- 1、安装孔同E828，板边变小，连接器变更
- 2、显示和触摸fpc线放正面
- 3、其他等于新画

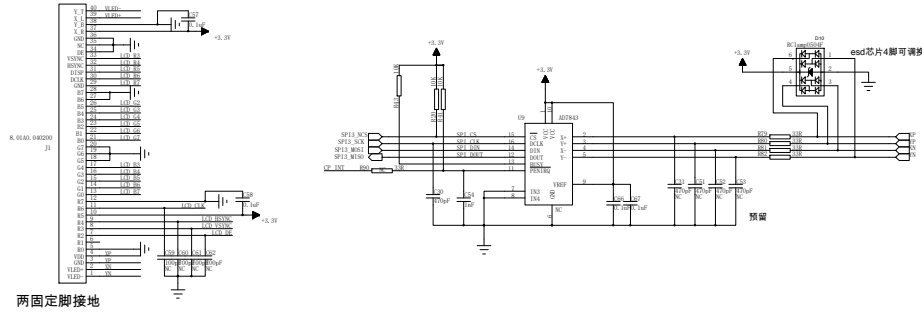
888的24位色

wif为板载天线，天线下部不可敷铜

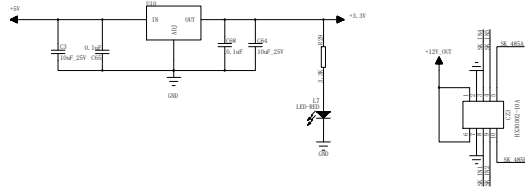
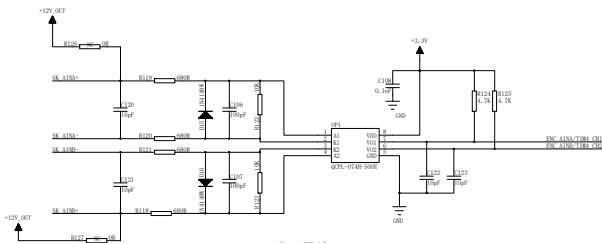
经过电解电容进入

编码器输入
